О продлении подпорной стены трансбордера

ООО «КиКГЕОСТРОЙ» выполняет работы в рамках Договора №МВМ/03-07 от 03.07.2023г. на объекте «Ж/Д пути от ИЦ до обкаточной линии с удлинением трансбордера расположенные по адресу: Московская область, г. Мытищи, ул. Колонцова, 4, территория завода АО «МЕТРОВАГОНМАШ».

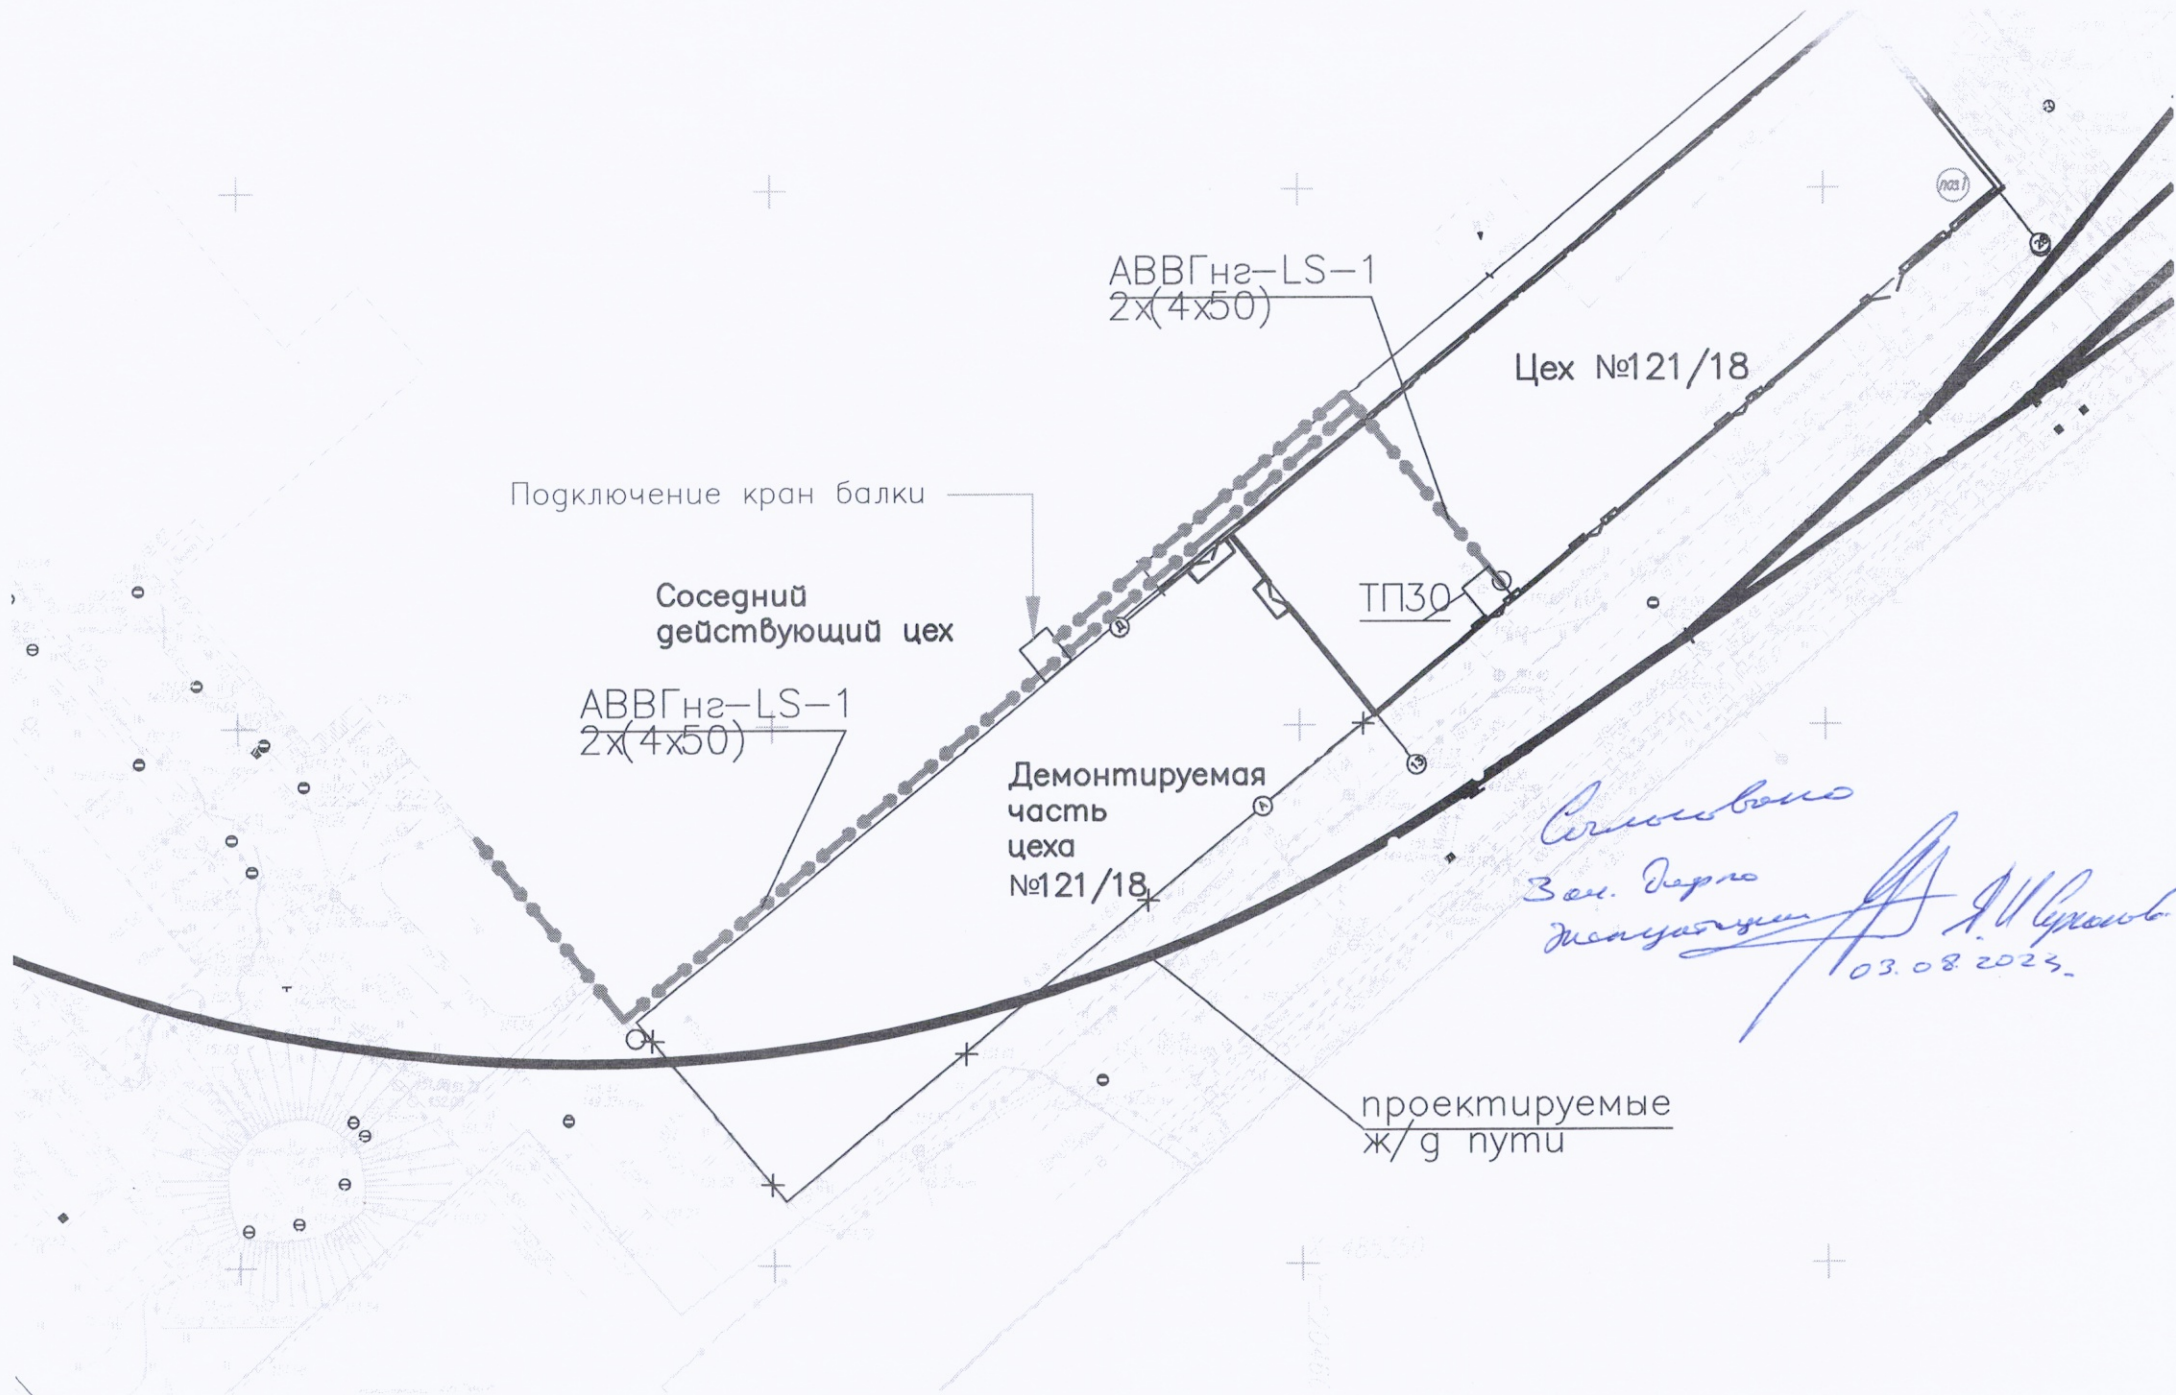
В связи с производственной необходимостью и по инициативе Заказчика просим согласовать выполнение работ по переустройству трассы электроснабжения в цеху №121 путем прокладки кабеля по внутренней стороне соседнего цеха (Приложение №1.Схема прокладки).

В связи с производственной необходимостью и по инициативе Заказчика просим согласовать выполнение работ по переустройству кабельных линий участка точек 9-10-11-12 в рамках раздела рабочей документации 131-23-ЭС2 по измененной схеме (Приложение №1.Схема прокладки).

*Трассы согласно приложенной схеме
согласованы. Кабель применить АВББШВ 4х95
в две нити.*

2 x АВБШВ 4x95.
